# CREATION DE ZAC VARECOPOLE

Communauté de Communes Cœur du Var

Mémoire en réponse à l'avis de l'Autorité Environnementale

25 JUILLET 2018

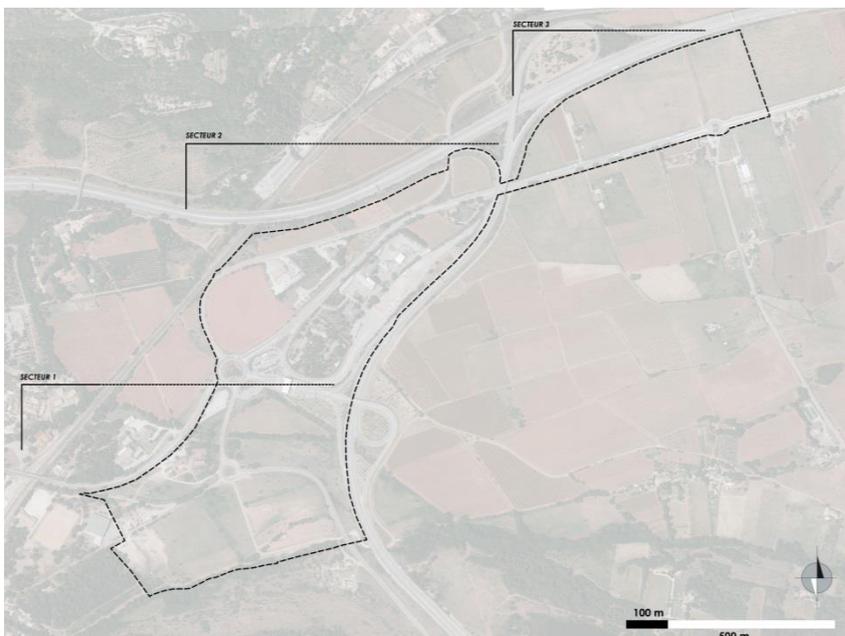
**Recommandation 1 : Préciser le descriptif du programme et la cohérence avec sa représentation cartographique.**

Il est ici repris la présentation du projet tel que faite dans le dossier de création de ZAC. Cette présentation permet une visualisation plus précise de l'implantation potentielle des bâtiments.

*Ambiance prévue dans la ZAC*

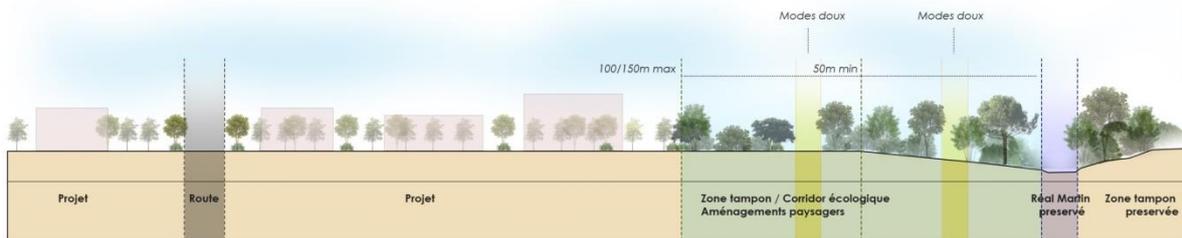
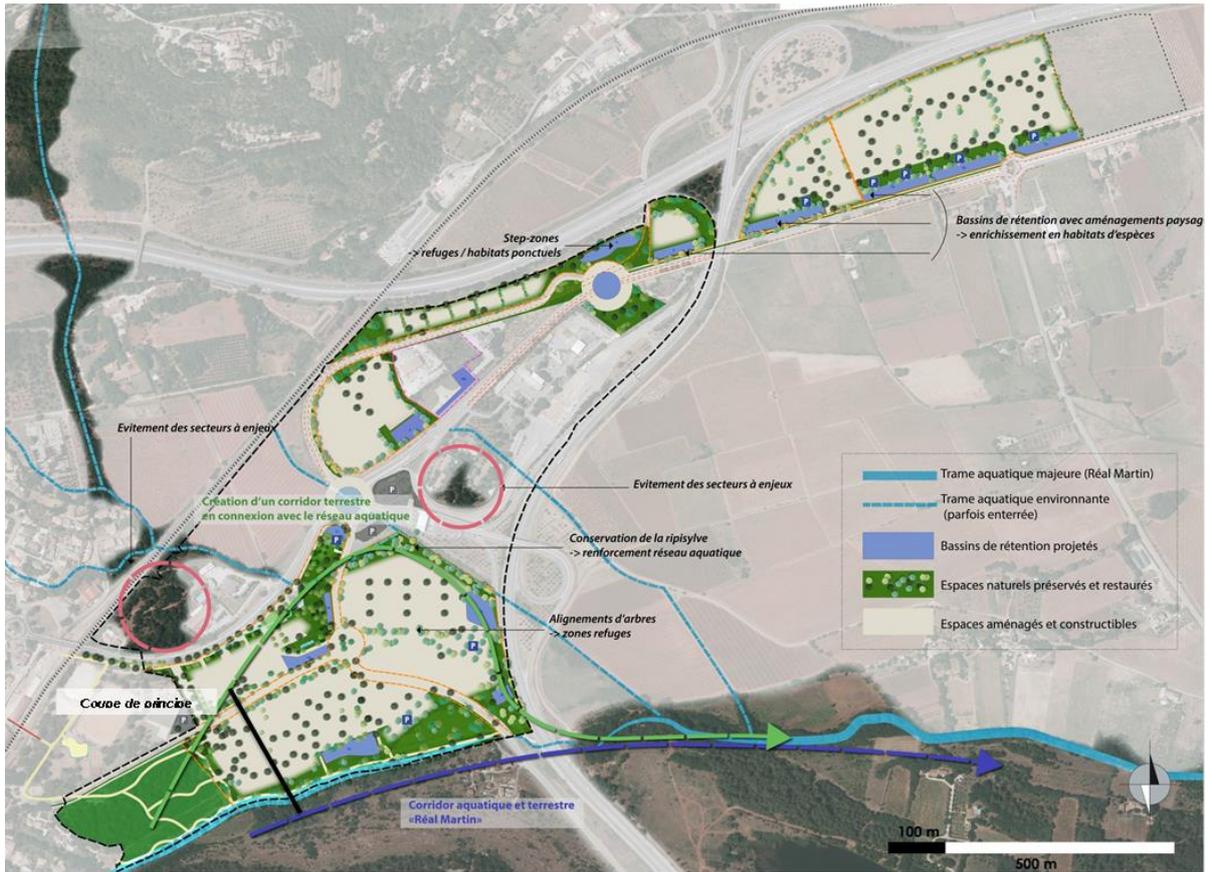
**Recommandation 9 : Approfondir l'analyse paysagère de l'étude d'impact afin de rendre compte à l'aide d'une simulation appropriée, de l'insertion du projet dans son environnement proche ou lointain. Proposer des mesures susceptibles de diminuer significativement l'impact visuel du secteur 3. Reconsidérer éventuellement le choix d'aménager ce secteur.**

Au stade du dossier de création de ZAC les simulations paysagères ne sont pas appropriées. La procédure ne permet pas à ce stade de connaître la position et l'architecture des bâtiments prévus. Néanmoins, le secteur « centre de vie » a fait l'objet d'une représentation d'ambiance qui a été intégrée à l'étude d'impact.

Le secteur 3, compris entre l'autoroute et la RDN7, offre aujourd'hui un paysage de friche agricole avec des co-visibilités Autoroute/RDN7.

Le projet prévoit le long de l'autoroute le maintien des arbres existants et la plantation d'une lisière boisée permettant une intégration paysagère depuis l'autoroute. Le long de la RDN7, le projet prévoit la mise en place d'une marge de recul comprenant les bassins de rétention végétalisés et la plantation de haies qui structurent le paysage.
